dot. „Rozbudowa drogi wojewódzkiej nr 634 (ul. Księdza Skorupki w Ząbkach, powiat wołomiński.)”

Petycja

w sprawie zmiany projektu budowlanego celem zachowania drzewostanu przeznaczonego do wycinki wskutek rozbudowy ul. Skorupki, stanowiącej drogę wojewódzką nr 634

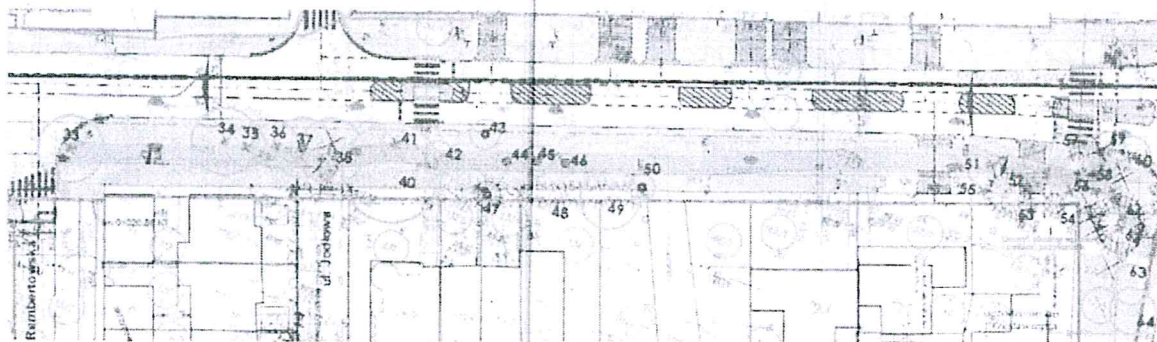
- 6) Jak wynika z ww. wyciągu z mapy w topole balsamiczną (nr 33) wchodzi bezpośredni ciąg pieszo-rowerowy, nakierowane jest również na nią przejście dla pieszych;

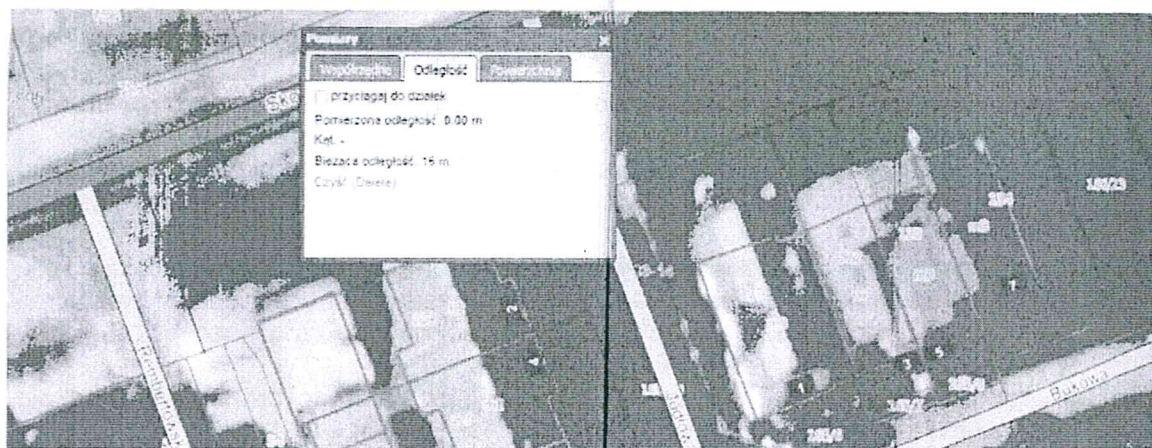
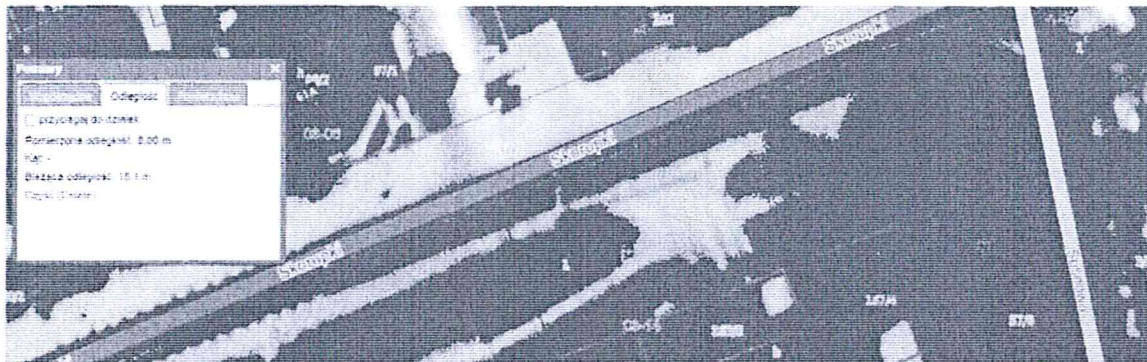
- 8) Działka ewidencyjna nr 1 obrębu 0038 we wskazanym ciągu jest **bardzo szeroka**, do tego stopnia, że od krawędzi jezdni do jej granic (w kierunku południowym) potrafi mieć nawet 15-16 m, co obrazuje wyciąg z mapy systemu informacji przestrzennej Miasta Ząbki:

- 9) Z mapy projektowej wynika, że ścieżka pieszo-rowerowa z obu stron ma być otoczony urządzoną zielenią i aktualnie przebiega przez sam środek pasa obecnej zieleni, kolidując z licznymi tu drzewami;

- 10) Biorąc pod uwagę znaczną szerokość pasa od granicy jezdni do granicy działki, uwzględniając przepisy rozporządzenia, przy założeniu, że droga DW 634 jest klasy G, wyprowadzam wniosek, iż wskazany ciąg byłoby w stanie przeprowadzić inaczej, tj. tak, by oszczędzić omawiane drzewa:

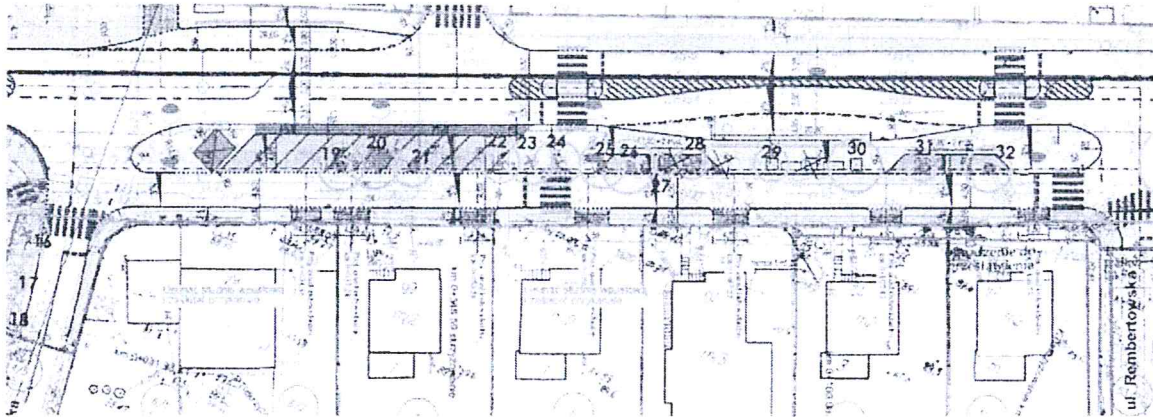
- 11) Uwzględnivszy wskazane wyjątki w zakresie parametrów technicznych ścieżki pieszo-rowerowego, tj.:
- a) występowanie przeszkody (np. drzewa), co pozwala:

- Zmniejszyć szerokość do 2 m;
 - Rozdzielić ścieżkę pieszo-rowerową na co najmniej (a więc nawet więcej) dwie odrębne części przeznaczone do jazdy w jednym kierunku, szerokości minimum 1 m;

- b) Rozbudowa drogi klasy G, co pozwala zmniejszyć odległość w zakresie usytuowania ścieżki pieszo-rowerowej względem jezdni

można wyprowadzić wniosek, że na tak szerokim pasie między skrajem jezdni a granicą działki nr 1, istnieje możliwość przeprowadzenia ścieżki pieszo-rowerowej bez zbędnych wycinek omawianych drzew.

2. Pas drogi od ul. Rembertowskiej do ul. Stefczyka (lipy drobnolistne od nr 19-32 inwentaryzacji dendrologicznej).

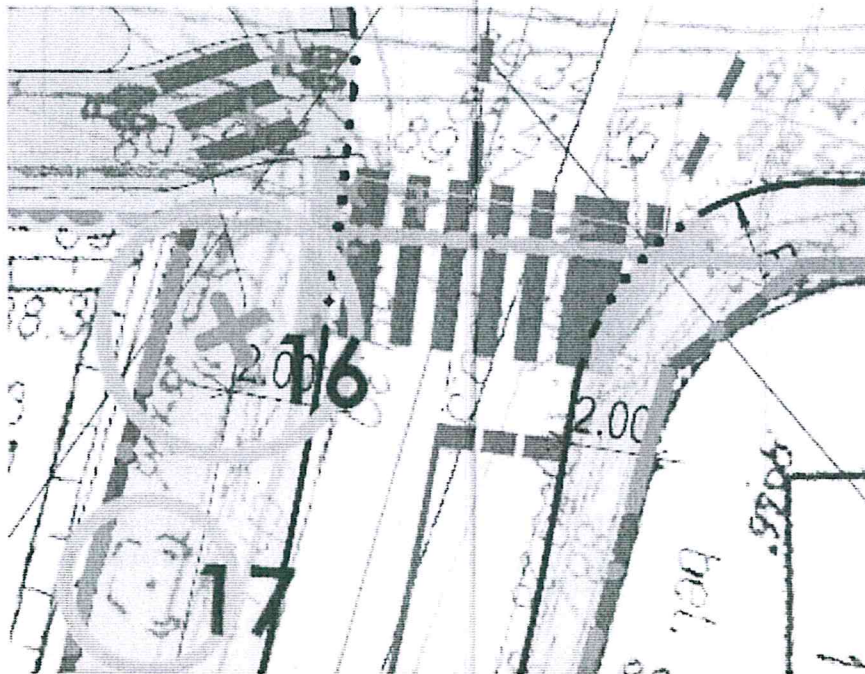
- 4) W ocenie autora kolizja pomiędzy potrzebą urządzenia chodnika i przejścia dla pieszych pomiędzy drzewem o nr 23 i 24 powinna być usunięta za pomocą przepisów § 44 rozporządzenia;

- 6) Gdyby natomiast zrezygnować z miejsc postojowych znajdujących się pomiędzy drzewem nr 21 a 22, miejsce to mogłoby służyć urządzeniu przejścia dla pieszych zamiast tego, przez które do wycinki przeznaczone są drzewa nr 23 i 24;

- 7) Przede wszystkim autor podnosi, że gdyby ową wewnętrzną ul. Skorupki, drogę serwisową, oznaczyć znakiem D-40 [strefa zamieszkania], wówczas w ogóle **zbędne byłoby formowanie przejścia dla pieszych, co pozwoliłoby uniknąć wycinki drzew nr 22-25.** Celem zapewnienia bezpieczeństwa i ograniczenia ruchu zamiast przejścia dla pieszych można byłoby wprowadzić progi zwalniające.

Reasumując, trudno jest dopatrzeć się uzasadnienia dla tak zmasowanej wycinki pięknego szpaleru lip między ul. Stefczyka a Rembertowską. Zarówno rezygnacja z organizacji miejsc postojowych w miejscu drzew nr 19-22, 25-28, 31-32, jak i urządzenie organizacji ruchu w oparciu o znak D-40 pozwoliłoby oszczędzić te piękne drzewa. Urządzenie miejsc postojowych w tym miejscu uchodzi za absurd w świetle dużych, wolnych przestrzeni obok MCS Ząbki, jak też pełnego zaopatrzenia domów i osiedli w swoje miejsca parkingowe, jak i te funkcjonujące już przy ul. Stefczyka. Czy niezasadne byłoby dopuszczenie w ramach tej drogi wewnętrznej znaku D-40 i zezwolenie na równoległe parkowanie pojazdów wzdłuż drogi?

3. Ulica Stefczyka – lipa drobnolistna (drzewo nr 16)

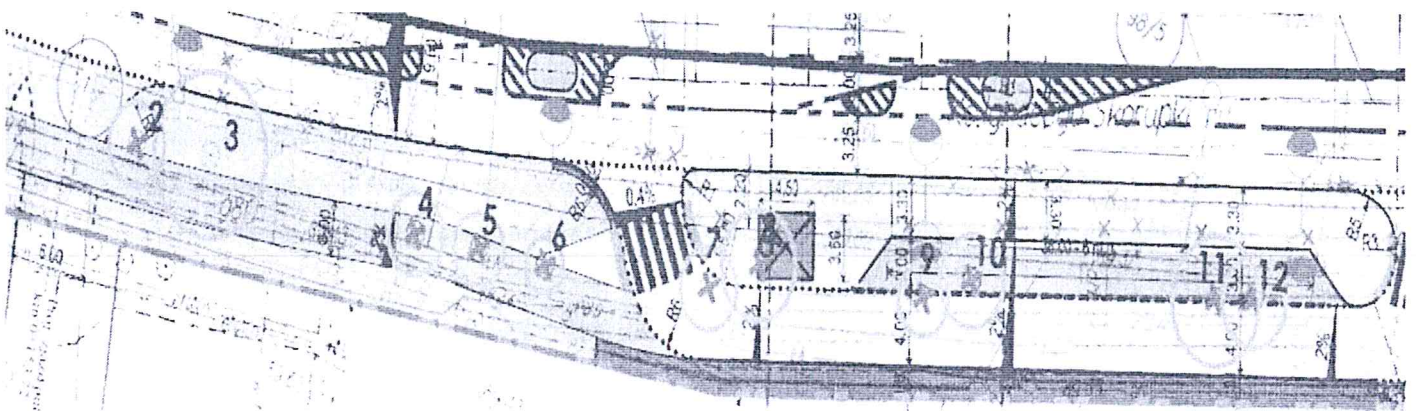
- 3) W miejscu, w którym wskazane drzewo rośnie jest urządzony od wielu lat chodnik i drzewo to w żaden sposób nie koliduje z jego przepustowością, możliwością poruszania się pieszych, w żaden sposób nie wadzi, jest pięknie wkomponowane w istniejącą infrastrukturę drogi, daje cień przechodniom oczekującym na urządzonym przejściu dla pieszych (efekt cienia, niwelującego powodowane wysp ciepła);

- 4) Drzewo to nie jest elementem chodnika, lecz urządzonego już pasa zieleni, co prezentuje poniższy screen pochodzącego z Mapy Google:

- 5) Na przedstawionym projekcie wskazane drzewo również nie jest posadzone na chodniku, jest elementem pasa zieleni, tym bardziej dziwić może pomysł jego wycinki, który w istocie niczemu nie służy.
